Signalements d'aménagements cyclables par les cyclistes au quotidien

N°2 – Mai 2025

Transmis à ECLA le 12/05/2025

#33

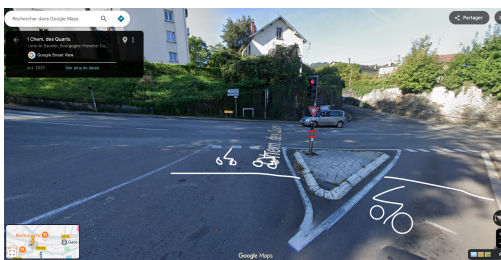
le feu ne passe jamais au vert quand il n'y a qu'un (ou plusieurs) vélo(s) mais pas de voiture

Voir si détection via boucle modifiable ou bouton poussoir
Autres feux tricolor concernée : Chemin des Quarts, Av Aristide, Av Montciel

#34

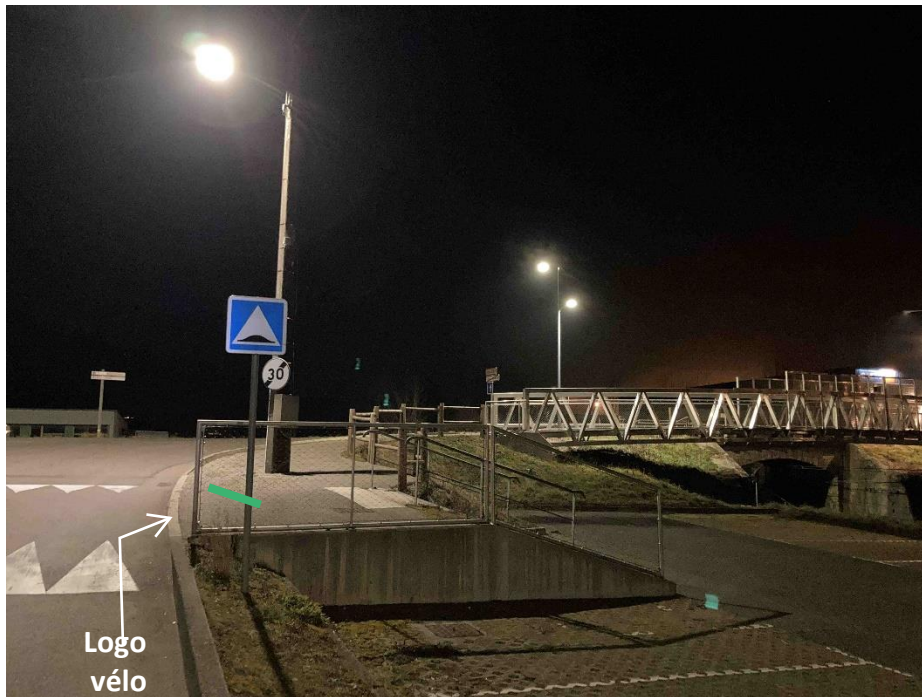
Quand on arrive de la rue du Levant (depuis la Marjorie) il manque un panneau pour indiquer aux cyclistes qu'il faut monter sur le trottoir avant d'arriver au carrefour avec la rue de la Chanière pour pouvoir emprunter la passerelle piéton/vélo prévue à cet effet

Ajout panneau C115 + M9 flèche à gauche + marquage au sol

#35

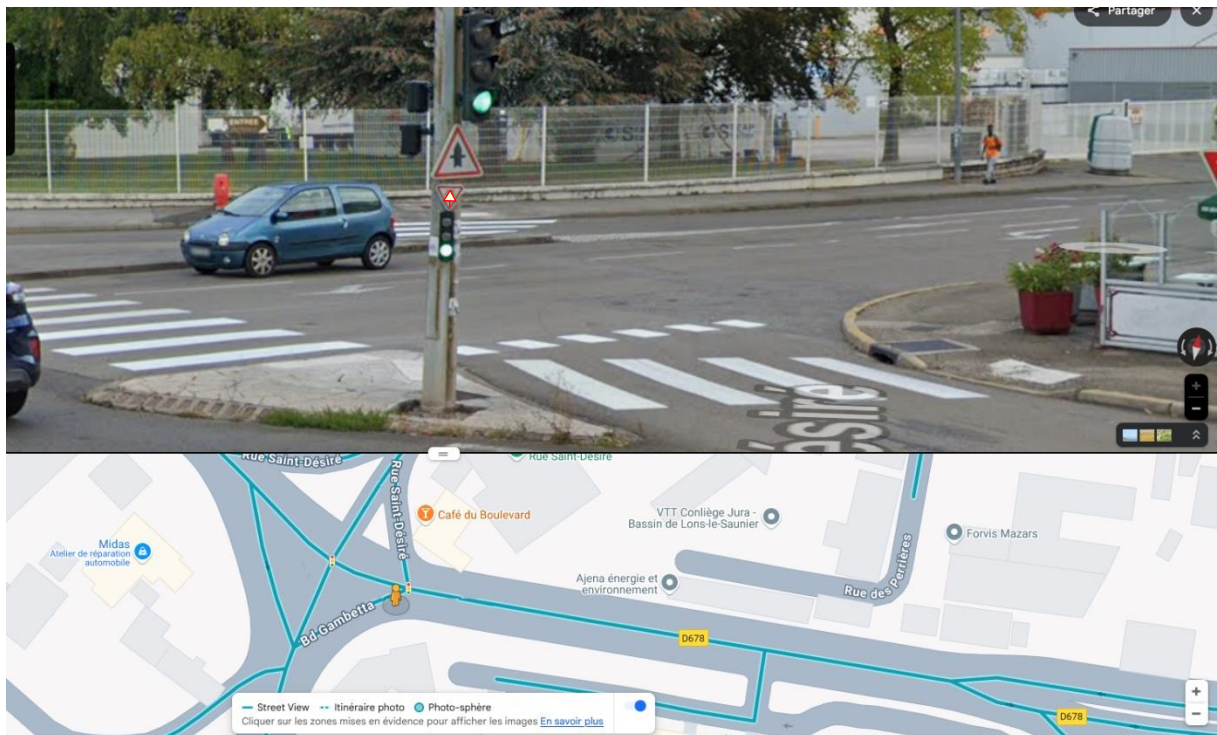
Quand on arrive par la gare par le bd gambetta, le feu qui régule la circulation pour aller tout droit ou à gauche possède un panneau M12 pour tourner à droite. Alors qu'une voie est prévue pour les usagers voulant aller à droite avec un cédez-le-passage. Ce panneau M12 est donc inutile et ne peut que rajouter de la confusion ou engendrer des mauvais comportements (inciter les vélos à ne pas utiliser la voie dédié pour tourner à droite).

Remplacement par flèche tout droit

#37

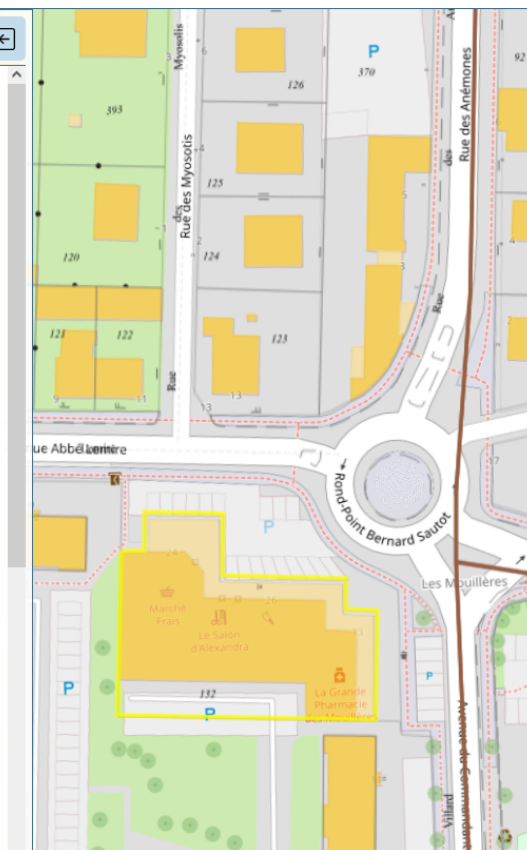
Il n'y a pas d'arceaux pour attacher son vélo, à proximité des 4 commerces du quartier (Pharmacie, Boucherie, Coiffure, Marché frais). Est-ce possible d'en installer ?!

3 x 1 arceau à implanter :

1 arceau à vélo devant marché frais

1 arceau à vélo devant boucherie

1 arceau à vélo devant pharmacie

Attention limite foncière

#38

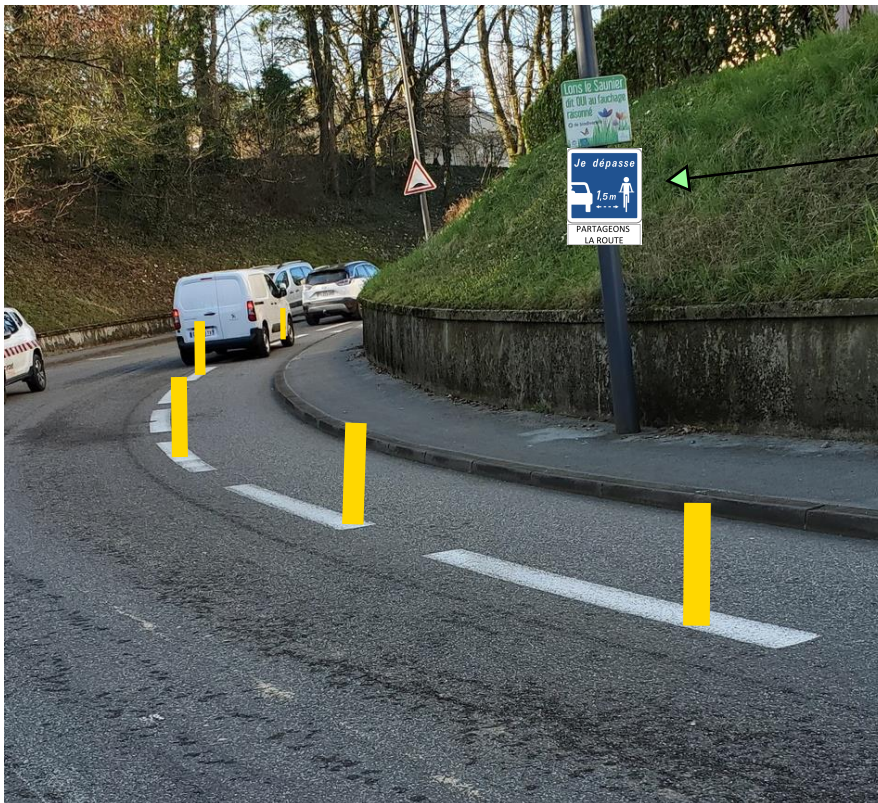
Dans le sens de la montée, la bande cyclable sur la droite est systématiquement mordue par les automobilistes (voir photo, passible de 135€ d'amende). Dans le virage, en montant, la différence de vitesse entre les véhicules motorisés (voitures, camions) et les vélos est dangereuse, risque de percusion par l'arrière avec les véhicules qui roulent sur la bande. Serait-il possible de revoir cet aménagement ? Par exemple en surélevant bande cyclable afin que les véhicules motorisés ne puissent plus l'emprunter ? Elle pourrait être réduite en largeur si besoin, mais en la surélevant, on gagnerait en sécurité.

Utile ? -> préférence pour un séparateur physique

Pas de problème lorsqu'il y a un vélo et là est l'enjeu.
Si franchissement de la T35u alors qu'il n'y a pas de vélo, est ce grave ?

#39

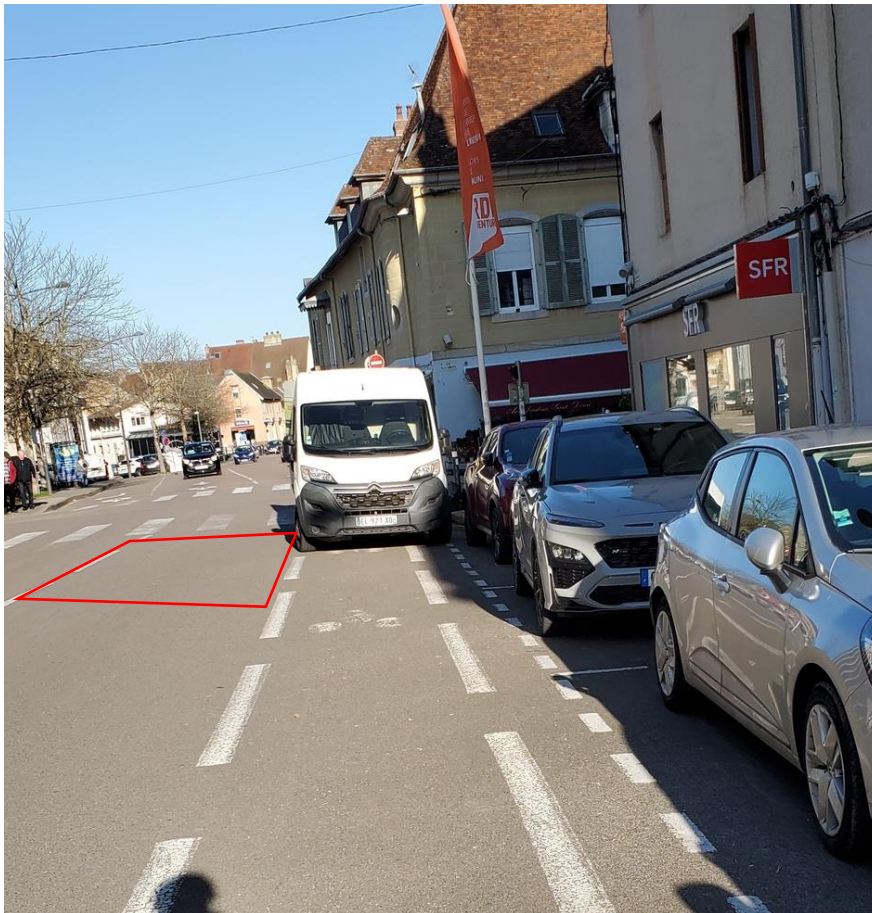
Presque tous les matins, vers 8H30, un camion de livraison est garé sur la bande cyclable. Mais c'est peut-être aussi le cas à d'autres moments de la journée.

C'est très dangereux, car pour passer et tourner à droite rue saint désirée, il faut se déporter, et les véhicules arrivant de la rue saint Désiré (ou rue Emile Monot) ne voient pas les cycliste.

Incivilité

Remarque transmise à la Police municipale

Etudier l'inversion stationnement / bande cyclable à contre sens

#42

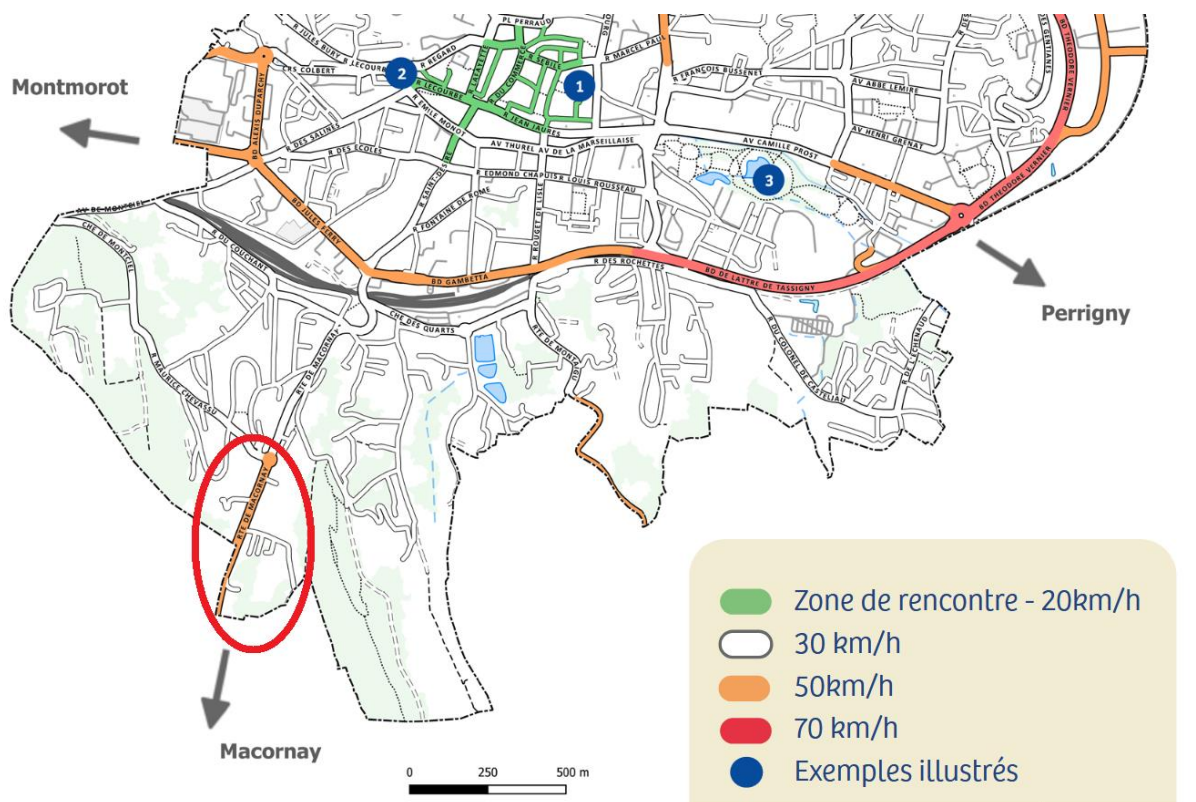
La partie la plus au sud de la Route de Macornay est indiqué dans "Une rue pour tous : mini guide des bonnes pratiques" fait par la ville de Lons, comme étant limité à 50 km/h. Hors, cette route est limitée à 30 km/h à partir du panneau "Lons le Saunier" (avec un panneau 30). Aucune autre limite ne vient remettre en cause cette limitation (ni panneau, ni marquage au sol). Le seul marquage au sol qui indiquait 50 km/h dans le sens de la montée a été effacé par la ville.

Je vous confirme après une première phase de ville apaisée où ce tronçon était réglementé à 50 km/h, souhait des Élu.e.s à présent de rester en ZCA (zone 30) jusqu'à la sortie de la Commune.

#49

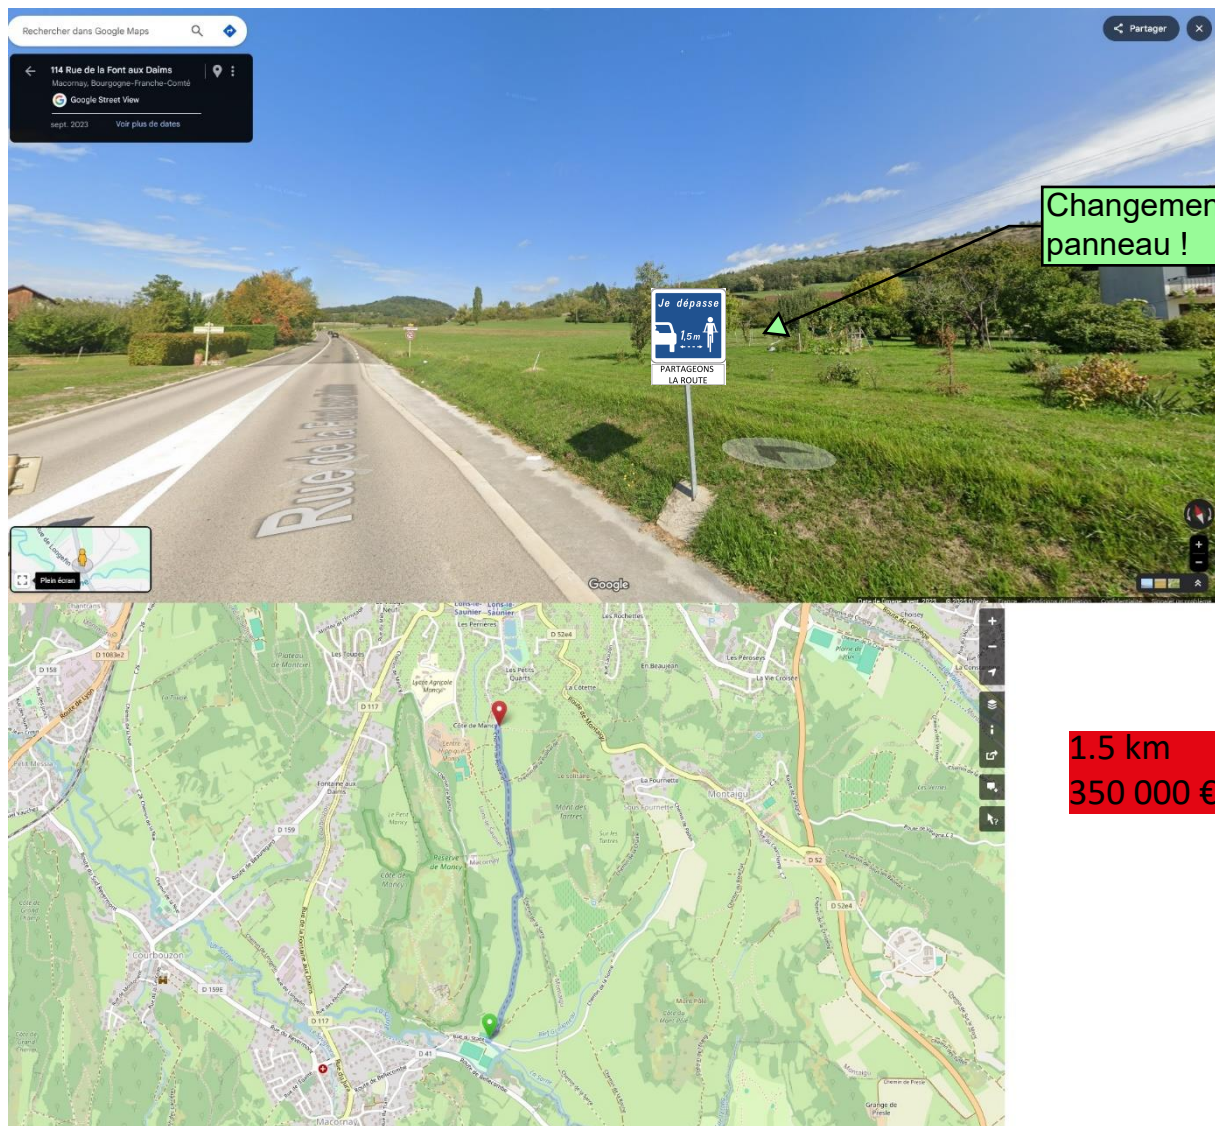
Le long de cette route, en direction de fontaine aux daims et limité à 70 km/h, il y a une bande cyclable précédée par un panneau "surlargeur cyclable" sur 1200 mètres (voir photo 1).

- La qualité du revêtement de la bande cyclable est inacceptable (trou, bosse, plaques d'égouts glissante par temps de pluie, déchet dont, bris de verre, ronces ...)

- Il est à ce jour plus sécurisant de rouler sur la route que sur la bande cyclable : en roulant sur la bande cyclable, les automobilistes nous dépasse sans s'écarter, notamment si une voiture arrive en face. Faisant ainsi des dépassements à moins d'1m50 voir moins d'1m en roulant à 70 km/h. C'est très dangereux en plus d'être non confortable. En roulant en dehors de la bande cyclable, on oblige les voitures à se déporter et à dépasser convenablement et attendre pour dépasser si une voiture arrive en face. C'est donc plus sécurisant de rouler en dehors de l'aménagement pour vélo que dans l'aménagement. Voici une vidéo qui résume les problèmes liés aux bandes cyclables : <https://www.youtube.com/watch?v=1lOcmLCRdM8>

- Le premier point est de remplacer le panneau qui porte à confusion par un panneau SL-4210 (<https://signalisationlevis.com/boutique/depassement-de-velo-2/>) pour rappeler aux voitures les distances de dépassement

- Cette route est longue de 600m, il serait possible de limiter la vitesse des voitures à 50 km / h sur ce tronçon. Cela limiterait aussi la vitesse des voitures à l'entrée de fontaine aux daims et de Macornay qui dépasse souvent les 50. Pour information, cette nouvelle limitation ferait perdre 12 secondes aux automobilistes. Une réduction de vitesse permettrait de réduire la largeur de la route et d'installer un aménagement cyclable plus sécurisant. À noter que des logements sont en construction avec probablement une entrée/sortie de résidence à connecter à la route. La réduction de vitesse serait cohérente dans ce contexte.

- Installer une vraie piste cyclable avec un vrai séparateur ainsi qu'un trottoir pour les piétons qui aujourd'hui marche sur la bande cyclable. Il faudrait réfléchir dans les deux sens de circulation et faire attention, si le choix se tourne vers un double sens cyclable, que les connexions avec les aménagements existants ou futurs dans Fontaines aux daims ou Macornay soient cohérents.

- Proposer un itinéraire alternatif (voir photo 2). Cela pourrait être une voie verte avec revêtement, accessible aux engins agricoles. Il faudrait une bonne signalétique pour indiquer l'aménagement et que cet axe soit utilisé, mais il pourrait rentrer dans les aménagements d'excellence et bénéficier aussi aux personnes souhaitant se balader ou se déplaçant à pied. Ce contournement serait utile pour les habitants de Macornay et les villages suivant pour rejoindre Lons, mais aussi avoir un accès rapide à la gare en vélo pour faire de l'intermodalité. Mais il ne bénéficierait pas pour les personnes reliant simplement Fontaines aux daims et Macornay.

Remplacement du panneau ok
 Pour l'aménagement réunir les représentants des communes de Macornay, Courbouzon et Agglo ECLA pour envisager aménagement en site propre
 Nécessité d'expropriation pour élargissement voirie
 Solliciter Commune pour limitation à la vitesse à 50 km/h
